Rapport de l'Inspection des installations classées

Visite d'inspection du 19/10/2023

GROUPE CASINO

Références : UID257090/SPR/YR/AR 2023 - 1215A

N° 8 : Contrôle périodique des équipements

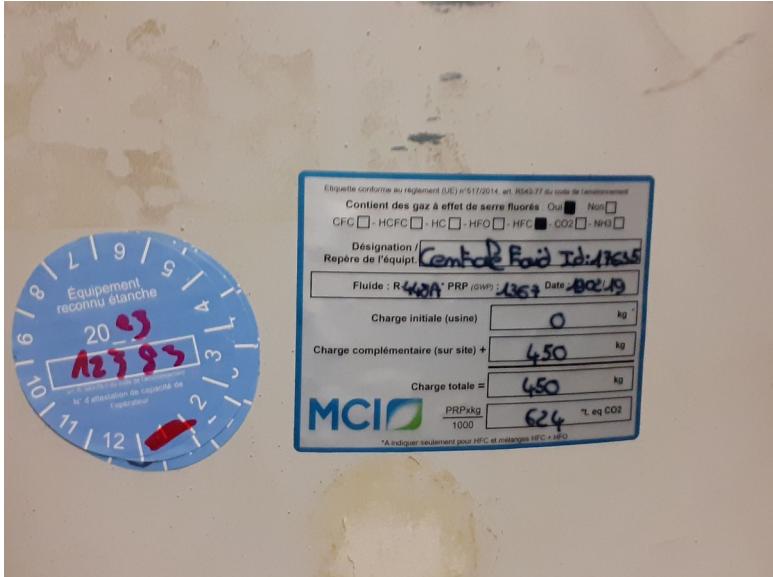
La fiche d'intervention établie suite au contrôle du 12 août 2023 indique qu'une fuite a été détectée au niveau des tuyauteries de la centrale froid qui a nécessité la recharge de 32 kg de fluide. Suite à la réparation de la fuite et la recharge de l'appareil, un nouveau contrôle d'étanchéité a été réalisé le jour même qui indique l'absence de fuite.

La fiche d'intervention établie suite au contrôle du 9 octobre 2023 indique qu'une fuite a été détectée sur le shrader évaporateur du labo de boucherie, cette fuite n'a pas nécessité de recharge de fluide. Suite à la réparation de la fuite, un nouveau contrôle d'étanchéité a été réalisé sur la centrale froid qui indique l'absence de fuite.
